**REGIONE MARCHE**  
AUTORITÀ DI BACINO REGIONALE  
IL SEGRETARIO GENERALE

**Oggetto: Richiesta parere su interventi edilizi ricadenti in area P.A.I. classificata P3 – TRASMISSIONE PARERE**

**Oggetto: Richiesta parere su interventi edilizi ricadenti in area P.A.I. classificata P3;**

sezione A - A

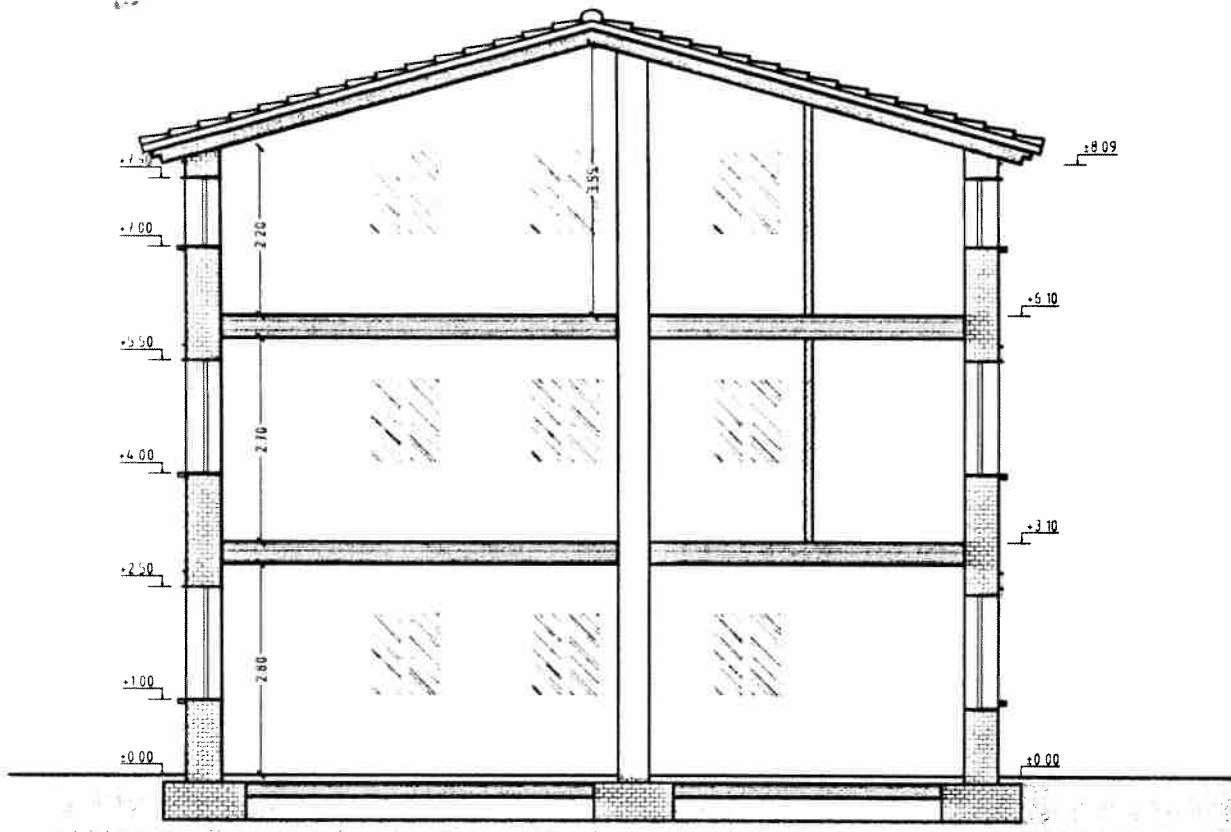
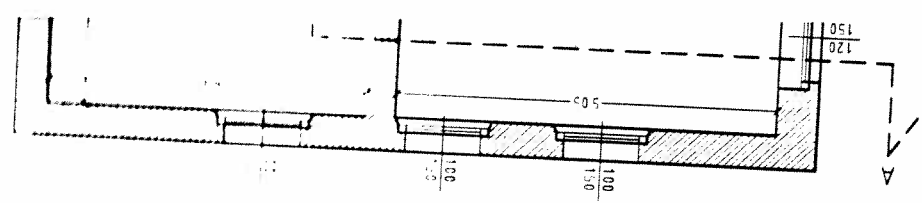
Con la presente si chiede cortesemente un parere riguardante la possibilità di aumentare la superficie utile di un immobile all'interno di un volume assentito tramite la realizzazione di un solaio di interpiano, come meglio identificato negli allegati alla presente, ricadente in zona "Frana di Posatora" classificata con grado di rischio R4 e livello di pericolosità P3.

Non essendo chiara la modalità di calcolo del "carico urbanistico" il progettista ha valutato la situazione ante e post operam stimando detto carico con i parametri indicati dal D.M. 1444/68. Detta stima dimostrerebbe che l'intervento, pur comportando aumento di superficie utile, non genera un aumento del carico urbanistico.

Ciò posto, preso atto che dalla verifica eseguita dal tecnico progettista l'intervento non comporta aumento del carico urbanistico, si chiede se siano comunque consentite opere edili che prevedano una maggiorazione della superficie utile in contrasto con quanto indicato nella circolare citata.

In primo luogo, in riferimento ad eventuali aumento di superfici in caso di interventi di ristrutturazione edilizia si evidenzia che la norma di riferimento del PAI (art. 12, c. 3 lett. d) propone esplicito riferimento unicamente alla volumetria dei fabbricati, stabilendo espressamente divieto di incremento volumetrico (fatte salve le casistiche espressamente indicate) e non disciplina anche la questione della variazione di superfici che può ritenersi, pertanto, non inibita in principio.

- l'aumento di superficie (a differenza di quello volumetrico, qualora non rientrante nei casi consentiti) non determina da sé l'inammissibilità dell'intervento;
- l'aumento di carico urbanistico determina da sé l'inammissibilità dell'intervento;
- un intervento che determini aumento di superficie ma non incremento di carico urbanistico non è espressamente indicato come incompatibile col contenuto delle N.A..

- si ribadisce la necessità che sia compresa, tra gli elaborati tecnici necessari per il rilascio del suddetto titolo abilitativo alle opere, la verifica tecnica di compatibilità, volta a dimostrare la compatibilità tra lo **specifico intervento** e le "condizioni" **dello specifico dissesto** (nel caso di specie non di "leggera" entità), intendendo in ciò non l'espletamento di una mera formalità ma la proposizione, da parte del tecnico redattore, di considerazioni attestanti il conseguimento dell'obiettivo richiesto dalle N.A. del PAI.
